## INFORMACIÓN DE SERVICIO

# Modificación en las poleas

## de algunos brazos tensores para la transmisión del grupo auxiliar

N.º de artículo: 531 0614 30  
534 0138 30  
534 0145 10  
534 0150 10  
534 0176 10

Figura 1: vista detallada de las poleas en la versión anterior (izqda.) y en la nueva (dcha.)

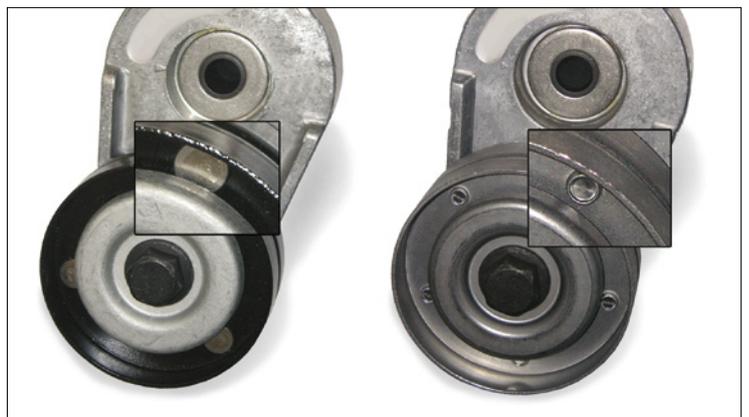
Como se muestra en la figura 1, las diferencias se basan, por un lado, en el recubrimiento (antes negro y ahora gris metalizado) y, por el otro, en la unión de las dos mitades de la banda de rodadura (antes remachada, ahora soldada).

Durante la fase de modificación, es posible que se mezclen ambas versiones. Ambas versiones cumplen con los requisitos técnicos y se pueden utilizar sin limitaciones en los vehículos indicados en los catálogos.
